**Avis délibéré de la mission régionale d'autorité environnementale
sur la mise en compatibilité du plan local d'urbanisme (PLU) de la
commune de Die (26) dans le cadre de l'évolution de la zone
d'aménagement concertée (Zac) de Chanqueyras**

Avis n° 2025-ARA-AUPP-1751

Avis délibéré le 27 novembre 2025

Figure 1: Localisation de la Zac (extrait de la notice p. 9) et plan masse de la Zac modifiée (extrait de la notice p. 19)

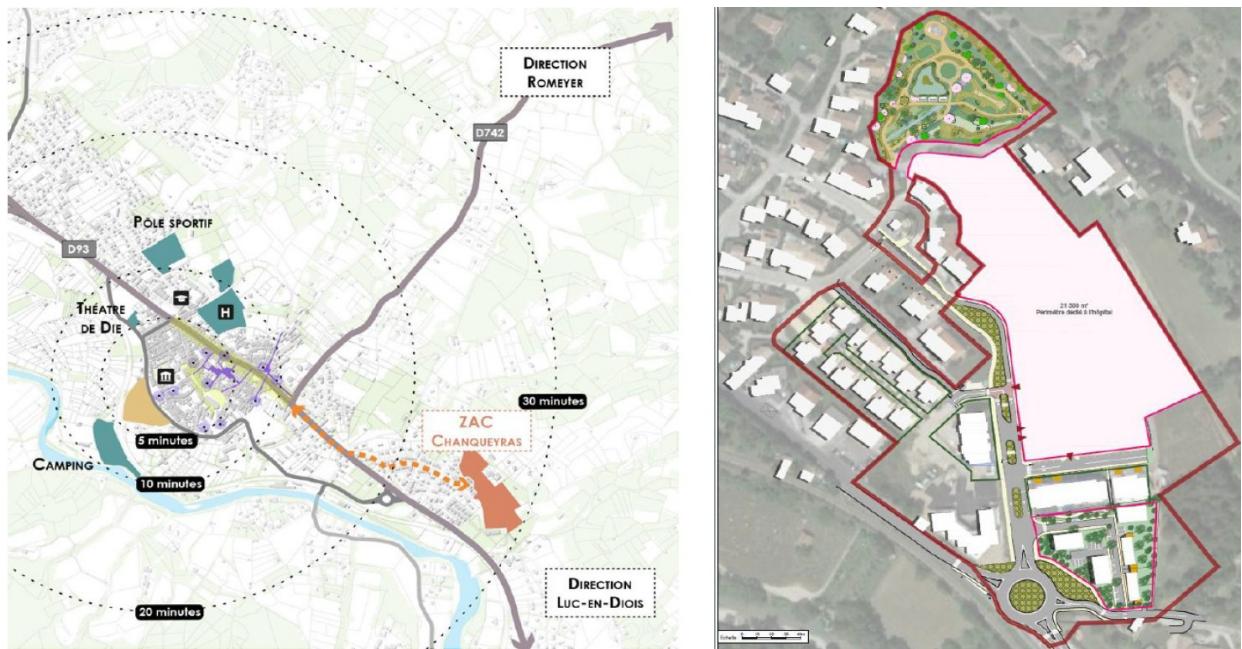
Concernant la transcription du projet dans les pièces du PLU, des compléments sont attendus. En effet, le règlement écrit comporte peu de dispositions relatives aux équipements publics d'intérêt collectif (hauteur et implantation non réglementées) et les stationnements, les équipements publics et les espaces verts ne sont pas dimensionnés.

- **de traduire, dans les pièces du PLU (OAP, règlement écrit et plan de zonage), des prescriptions plus précises, visant à encadrer le dimensionnement des équipements publics, de stationnements et d'espaces verts, de nature à éviter toute incidence significative sur le paysage, la gestion des eaux, l'artificialisation des sols.**

De surcroît, ces principes de gestion doivent être transcrits précisément dans les pièces du PLU pour les rendre opérationnels. En effet, l'OAP mentionne uniquement le fait que « les eaux pluviales seront collectées par des dispositifs d'infiltration » sans en préciser le dimensionnement ni justifier la localisation retenue.
